Dodatek č. 1 ke smlouvě o zhotovení stavby

Investiční akce: „Zajištění požární bezpečnosti Domova pro seniory Věstonická, příspěvková organizace – přístavba evakuačních výtahů“

2. Předmětem dodatku č. 1 smlouvy je změna předmětu díla vymezeného smlouvou a to následovně:
 - a) Změna závazku zadaná podle ust. § 222 odst. 4 zákona č. 134/2016 Sb., o zadávání veřejných zakázek, ve znění pozdějších předpisů (dále „zákon“). Rozšíření sjednaného předmětu díla je blíže popsáno ve změnovém listu č. 1 ze dne 11.9.2018, ve změnovém listu č. 3 ze dne 11.9.2018, ve změnovém listu č. 4 ze dne 11.9.2018, rozšíření a zúžení sjednaného předmětu díla je blíže popsáno ve změnovém listu č. 2 ze dne 11.9.2018, které jsou nedílnou součástí tohoto dodatku.

ÚPRAVA PRAHŮ U VÝTAHOVÝCH DVEŘÍ

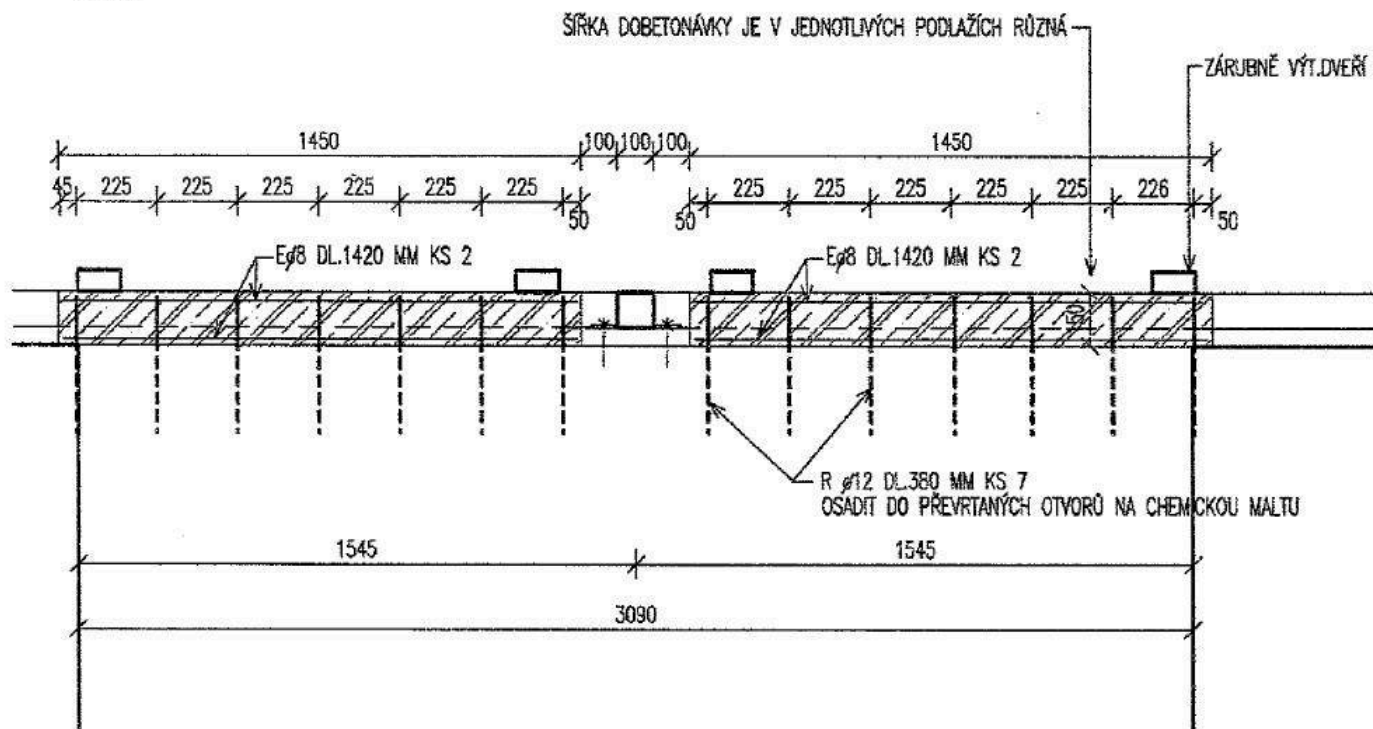
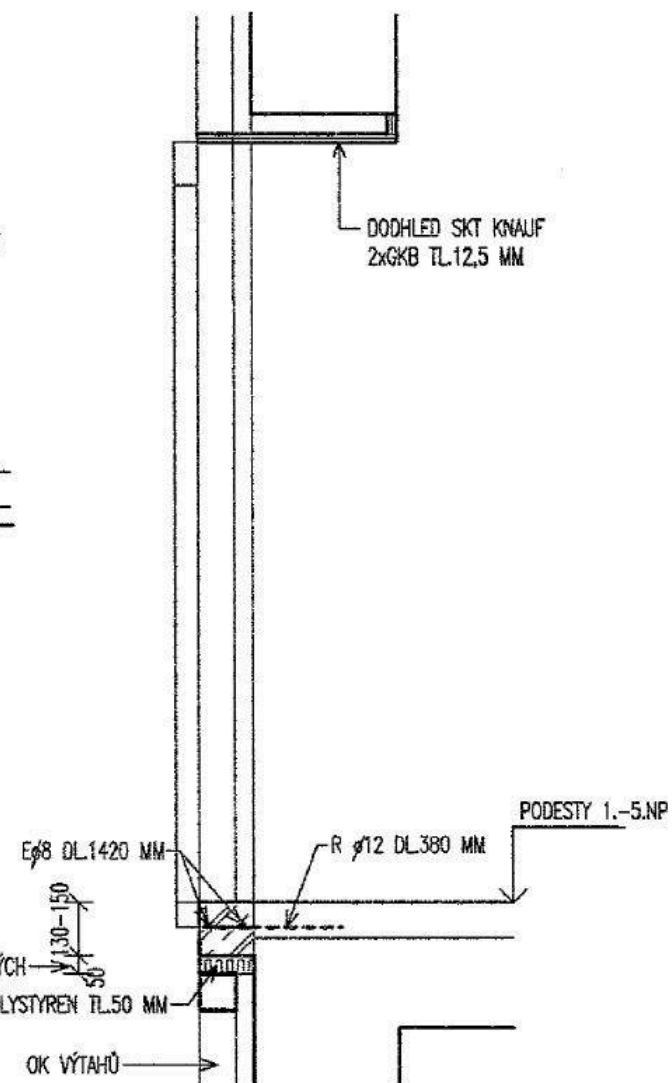
STAVBA: "Zajištění požární bezpečnosti Domova pro seniory Věstonická, příspěvková organizace-přístavba evakuačních výtahů"		ZL 04
ÚSEK: Vodorovné konstrukce		
NÁVRH NA OCENĚNÍ ZMĚNY		NÁVRH NAOZNÁMENÍ Č.: 4
Popis změny: <u>Dobetonávka podlahy k výtahovým dveřím</u> PŘÍKAZ KE ZMĚNĚ Č.:		
KOMU: OI MMB	OD: ING-CZECH s.r.o.	DATUM: 11.9.2018
ODESLÁNO:	POŠTOU:	KURÝR: FAX: OSOBNĚ
		MAIL
PŘEDMĚT ZMĚNY: <u>Dobetonávka podlahy k výtahovým dveřím</u>		
DOTČENÉ MÍSTO: "Zajištění požární bezpečnosti Domova pro seniory Věstonická, příspěvková organizace-přístavba evakuačních výtahů"		
ODKAZ NA VÝKRESY: Projektová dokumentace pro provádění Stavby, zpracovaná Ing. arch. [redacted] 602 00 Brno		
ODKAZ NA SOUPIS PRACÍ: viz. položkový rozpočet		
ODKAZ NA JINOU ČÁST SMLOUVY: viz. Úprava prahů u výtahových dveří		
POPIS ZMĚNY:		
Změna je vyvolána dopracováním výrobní dokumentace		
POKYN VYDAL: stavbyvedoucí [redacted]		DATUM:

DOBETONÁVKA SE NESMÍ DOTÝKAT NOSNÉ OC.KONSTRUKCE VÝTAHŮ

MEZERA SE V JEDNOTLIVÝCH PODL. LÍSTĚ

POLYSTYREN TL.50 MM

STAVBA: "Zajištění požární bezpečnosti Domova pro seniory Věstonická, příspěvková organizace-přístavba evakuačních výtahů"	ZL 04								
ÚSEK Vodorovné konstrukce									
NÁVRH NA OCENĚNÍ ZMĚNY NÁVRH NA OZNÁMENÍ Č.: 4 PŘÍKAZ KE ZMĚNĚ Č.:									
KOMU: OI MMB OD: ING-CZECH s.r.o. DATUM: <i>11.9.2018</i> ODESLÁNO: OSOBNĚ, MAIL									
PŘEDMĚT ZMĚNY: <u>Dobetonávka podlahy k výtahovým dveřím</u> DOTČENÉ MÍSTO: "Zajištění požární bezpečnosti Domova pro seniory Věstonická, příspěvková organizace-přístavba evakuačních výtahů" ODKAZ NA VÝKRESY: Projektová dokumentace pro provádění Stavby, zpracovaná Ing.arch [redacted] 32, 602 00 Brno ODKAZ NA SOUPIS PRACÍ: viz. položkový rozpočet ODKAZ NA JINOU ČÁST SMLOUVY: viz. Úprava prahů u výtahových dveří									
NÁVRH OCENĚNĚNÍ:									
<table style="width: 100%; border-collapse: collapse;"><thead><tr><th style="width: 15%;"></th><th style="width: 35%; text-align: center;">Cena bez DPH</th><th style="width: 35%; text-align: center;">DPH</th><th style="width: 15%; text-align: center;">cena celkem s DPH</th></tr></thead><tbody><tr><td>Vícepráce</td><td style="text-align: center;">+ 102.670,76 Kč</td><td style="text-align: center;">+15.400,61 Kč</td><td style="text-align: center;">+118.071,37 Kč</td></tr></tbody></table>			Cena bez DPH	DPH	cena celkem s DPH	Vícepráce	+ 102.670,76 Kč	+15.400,61 Kč	+118.071,37 Kč
	Cena bez DPH	DPH	cena celkem s DPH						
Vícepráce	+ 102.670,76 Kč	+15.400,61 Kč	+118.071,37 Kč						
PODPIS NAVRHOVATELE: stavbyvedoucí [redacted] DATUM: _____									
VYJÁDRĚNÍ: [redacted]									
OD: GP PODPIS: [redacted] DATUM: <i>17.10.2018</i>									
SCHVÁLIL: _____ PODPIS: _____ DATUM: _____									
STAVEBNÍ DOZOR [redacted]	SPRÁVCE STAVBY: OI Magistrát města Brna - [redacted]
